You purchased a GRILLON before May 2018 and want to replace the rope: this information applies to you.

**GRILLON replacement ropes, 2018 models up to 5 meters, are compatible with GRILLON models from January 2010 to May 2018, but this combination is not certified. Explanation:**

Replacement ropes before May 2018	Replacement ropes after May 2018
GRILLON before May 2018 		
GRILLON after May 2018

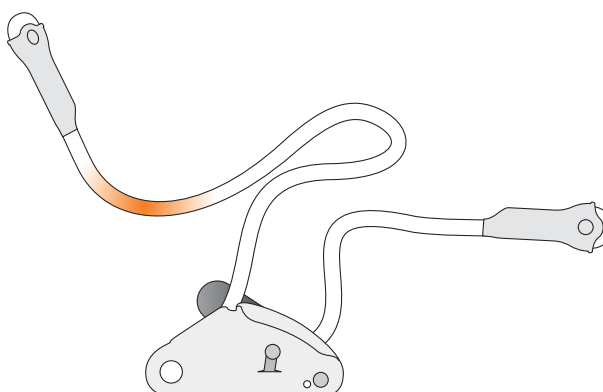
\* Non-certified combination, but use is possible if the length is less than 5 meters.

With the launch of the new GRILLON in May 2018, the GRILLON ropes (and thus the replacement ropes) have evolved. The new replacement rope, designed for GRILLON released after May 2018, is 11 mm in diameter, whereas GRILLON sold before May 2018 have an 11.5 mm diameter rope.

You can replace your rope with a new replacement rope for the following references:

L052 FA00	2 m	
L052 FA01	3 m	
L052 FA02	4 m	
L052 FA03	5 m	
L052 FA07	2 m	
L052 FA08	3 m

L052GA00	2 m	
L052GA01	3 m	
L052GA02	4 m	
L052GA03	5 m
